Vorlage Federführende Dienststelle: Fachbereich Stadtentwicklung und Verkehrsanlagen Beteiligte Dienststelle/n:	Vorlage-Nr: FB 61/1361/WP17 Status: öffentlich AZ: Datum: 08.01.2020 Verfasser: Dez. III / FB 61/400						
Verkehrsberuhigende Maßnahmen Neubaugebiet Breitbenden in Aachen-Eilendorf Gemeinsamer Antrag der CDU-Bezirksfraktion und FDP-Bezirksfraktion Aachen-Eilendorf vom 25.08.2019							
Beratungsfolge: <table border="1"> <thead> <tr> <th data-bbox="188 757 368 786">Datum</th> <th data-bbox="384 757 496 786">Gremium</th> <th data-bbox="967 757 1126 786">Zuständigkeit</th> </tr> </thead> <tbody> <tr> <td data-bbox="188 792 320 819">29.01.2020</td> <td data-bbox="384 792 810 819">Bezirksvertretung Aachen-Eilendorf</td> <td data-bbox="967 792 1150 819">Kenntnisnahme</td> </tr> </tbody> </table>		Datum	Gremium	Zuständigkeit	29.01.2020	Bezirksvertretung Aachen-Eilendorf	Kenntnisnahme
Datum	Gremium	Zuständigkeit					
29.01.2020	Bezirksvertretung Aachen-Eilendorf	Kenntnisnahme

Verkehrsberuhigende Maßnahmen in Neubaugebiet Breitbenden in Aachen-Eilendorf

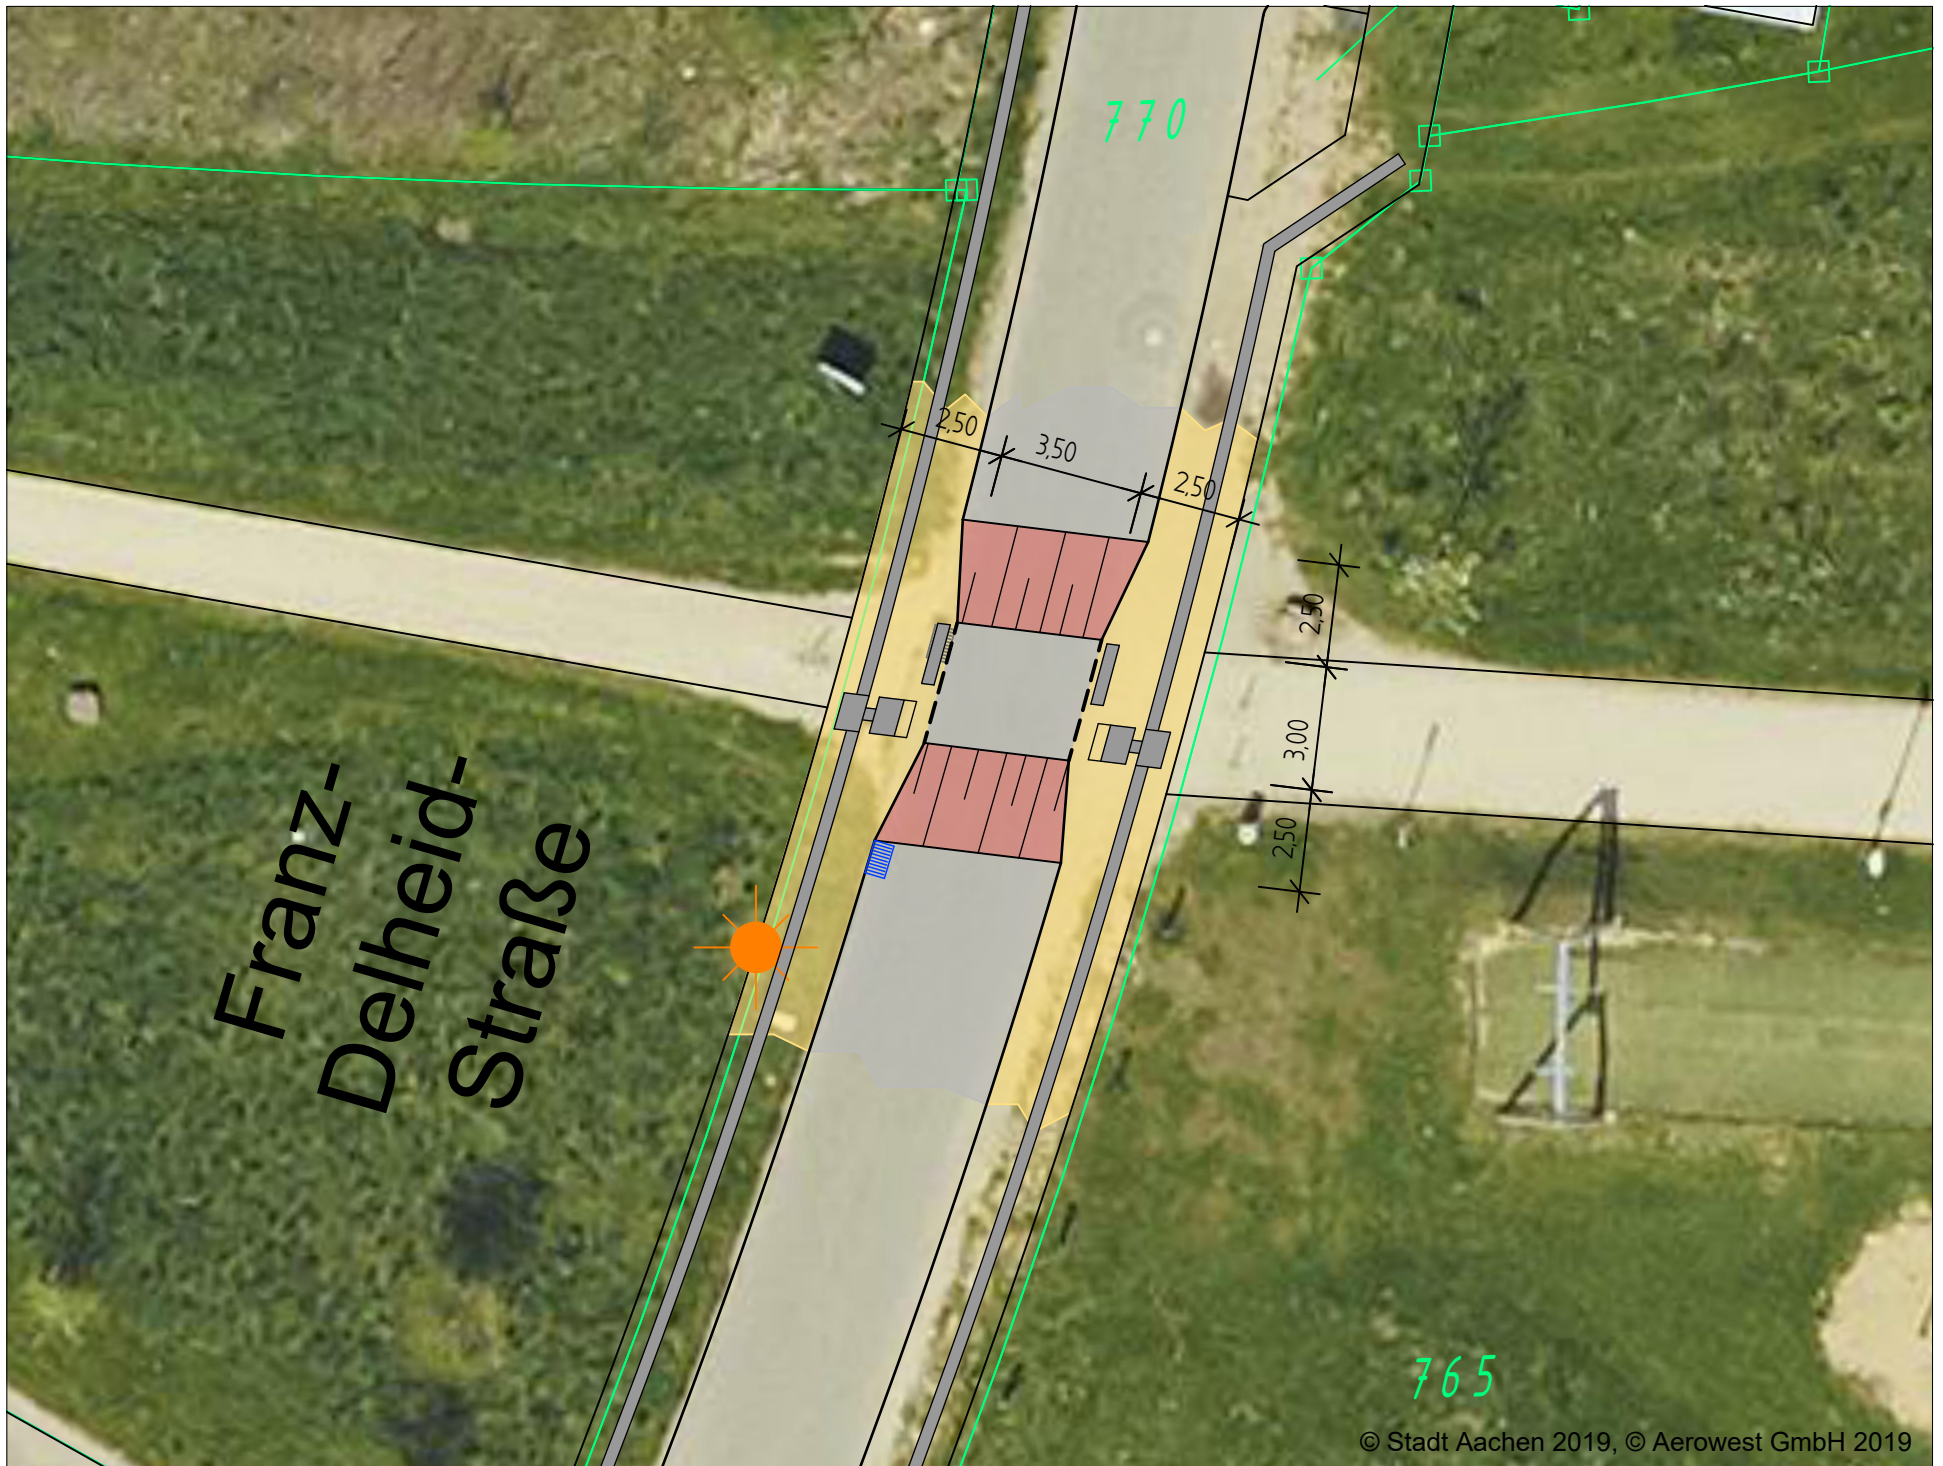
Die Bezirksvertretung Aachen-Eilendorf beschließt die Straßen Franz-Delheid-Straße, Hubert-Spickernagel-Straße ab dem Kreisverkehr Franz-Delheid-Straße (Buswendeschleife) sowie den Maarwinkel als Spielstraße auszuweisen.

Aus beiden Richtungen werden hier die ankommenden Autofahrer zukünftig durch Zeichen 136 StVO auf spielende Kinder hingewiesen. Eine Ausschilderung dieser Sammelstraßen als Verkehrsberuhigte Bereiche wie beantragt ist nicht mit der baulichen Gestaltung nach dem Separationsprinzip (getrennte Fahrbahn und Gehwege) vereinbar, da verkehrsberuhigte Bereiche grundsätzlich Mischflächen haben sollen. Auch ist die Straßenlänge beider Wohnsammelstraßen zwischen Kreisverkehr Brander Straße und Maarwinkel so groß, dass die Anwohner sicherlich die in Verkehrsberuhigten Bereichen gesetzlich vorgeschriebene Schrittgeschwindigkeit (4-7 km/h) auf dem Weg von und zu ihren Wohnungen nicht einhalten würden. Insofern erfolgt in diesen Straßen keine Ausschilderung als Verkehrsberuhigter Bereich.

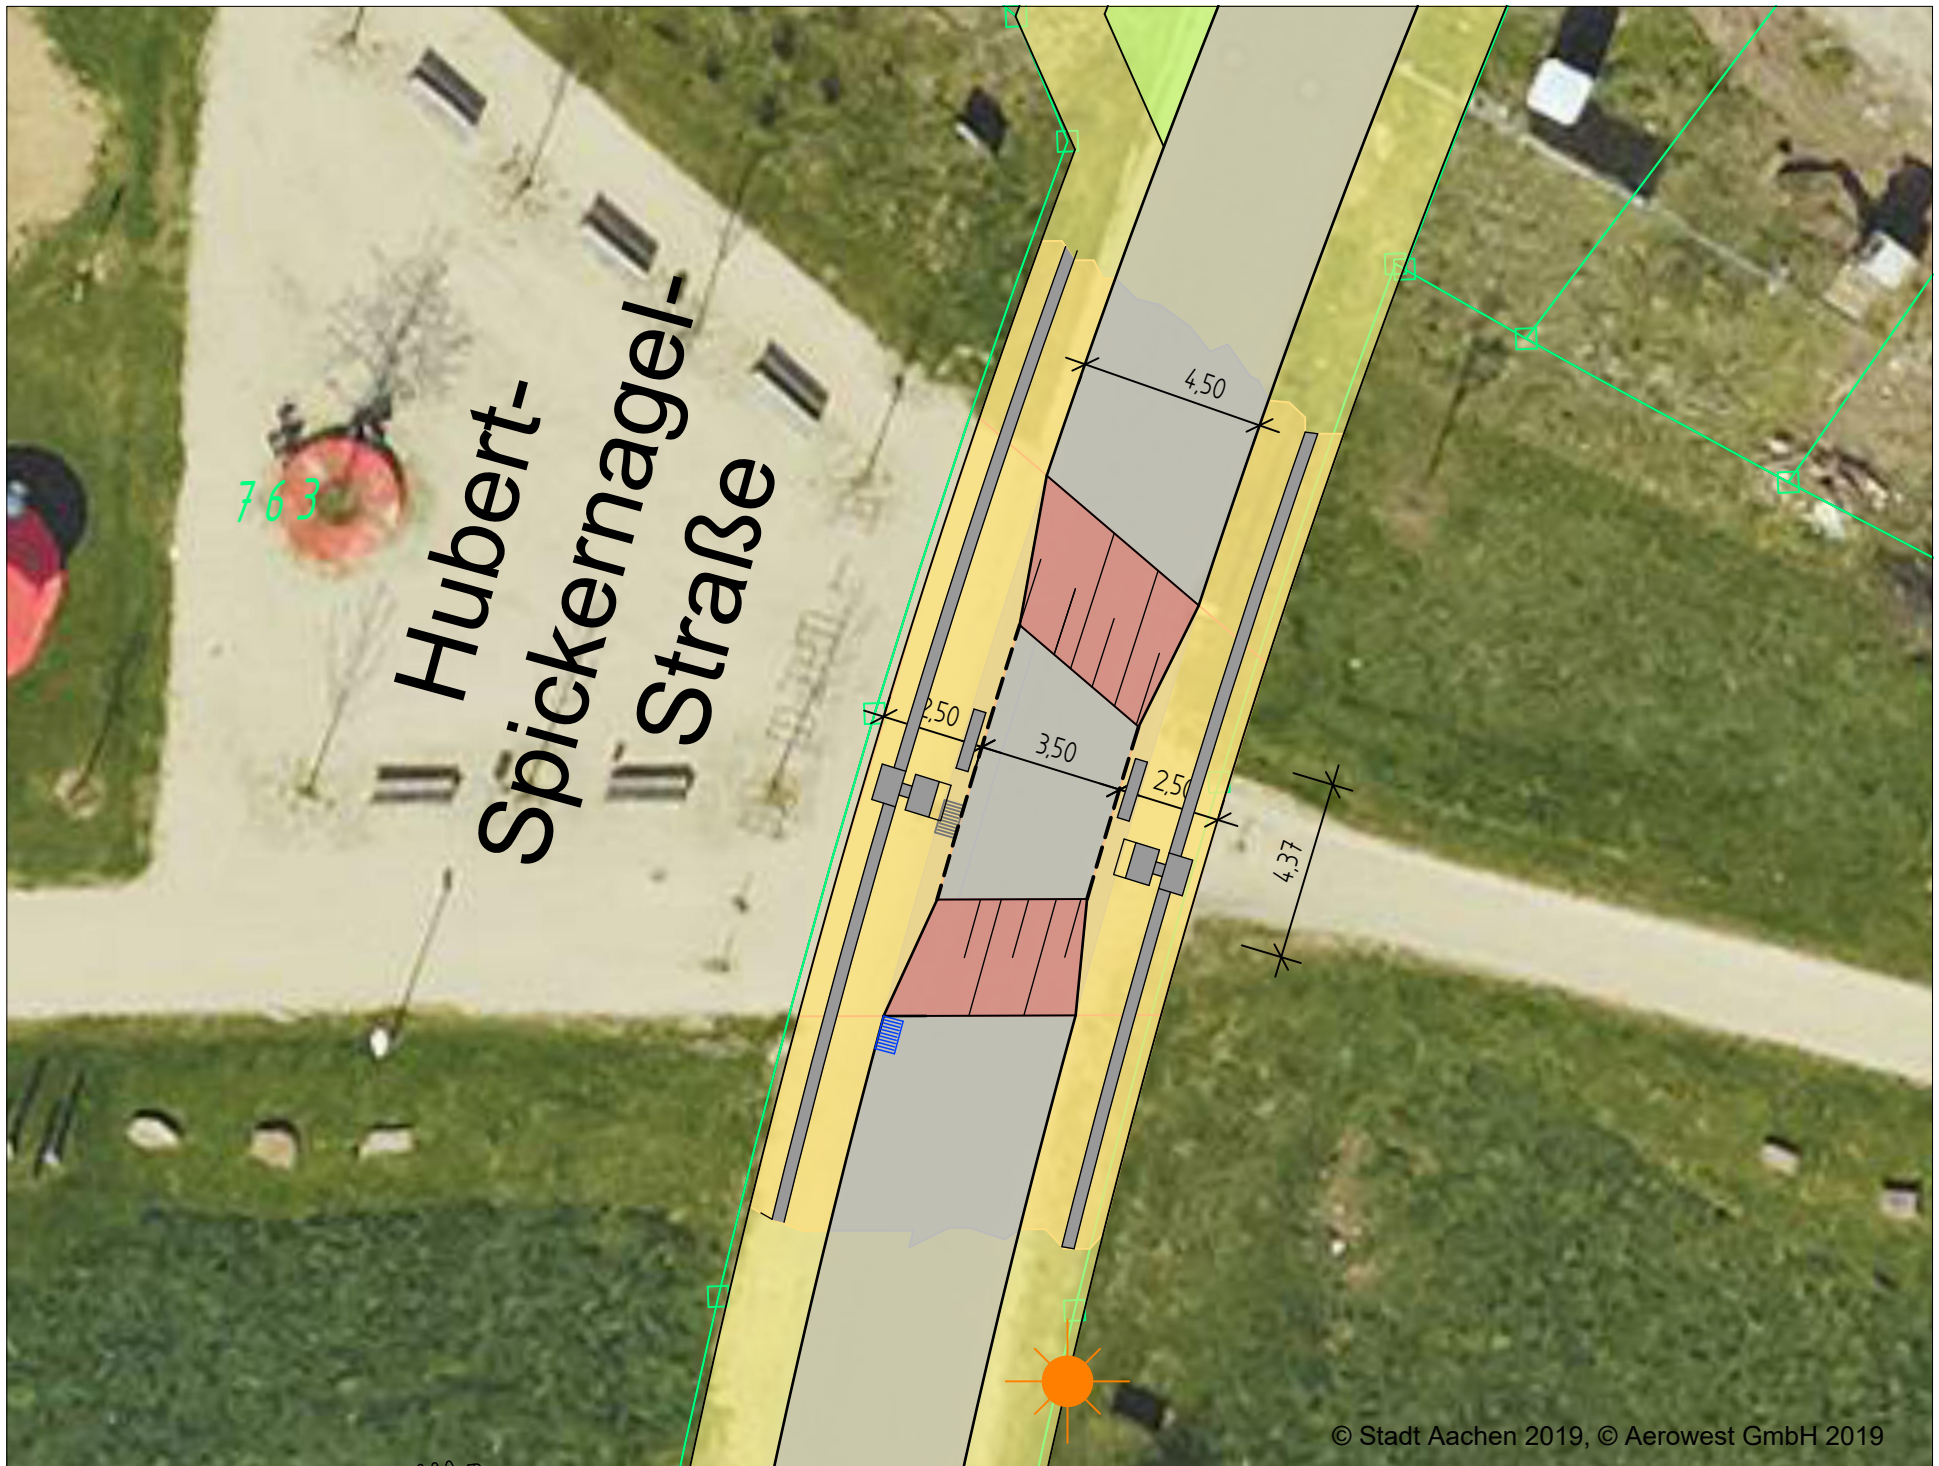
Des Weiteren bittet die Bezirksvertretung die Fachverwaltung um Maßnahmenvorschläge wie die beiden Querungsbereiche Naherholungsbereich / Spielplatz zu jeweils Franz-Delheid-Straße / Hubert-Spickernagel-Straße so gestaltet werden können, dass die Sicherheit in diesem Bereich erhöht wird.

Wie in der Bürgerbeteiligung am 28.11.2019 den interessierten Anwohnern und Mitgliedern der Bezirksvertretung Aachen-Eilendorf bereits durch die Fachverwaltung dargelegt wurde, sind die Brander Straße, die Hubert-Spickernagel-Straße sowie die Franz-Delheid-Straße in der bereits politisch beschlossenen Ausbauplanung als asphaltierte Fahrbahnen mit beidseitigen abgesetzten Gehwegen und teilweise einseitigen Parkstreifen vorgesehen. Im Bereich der Querungen des Grüngürtels / Spielplatzes ist eine Einengung der Fahrbahn auf 3,50 m und eine Anrampung vorgesehen, um die ankommenden Autofahrer auf die besondere Situation spielender und querender Kinder hinzuweisen. Die Anrampungen aus Asphalt können rot markiert werden und die Querung wird barrierefrei ausgebaut. Die Querung in der Hubert-Spikernagel-Straße kann beim nächsten Endausbau, geplant in 2020, mit ausgeführt werden. Ebenso die Querungshilfe in der Franz-Delheid-Straße aber nur über eine Länge von ca. 15 m da die Straße noch nicht endausgebaut wird. Die Fußgänger erhalten an diesen Stellen zwar eine deutlich bessere Sicht auf den Kfz-Verkehr, jedoch keinen Vorrang beim Queren (z.B. Fußgängerüberweg). Hierzu werden weder die notwendigen Kfz-Zahlen (200 pro Spitzenstunde) noch die querenden Fußgängerzahlen (50 pro Spitzenstunde) ausreichen.
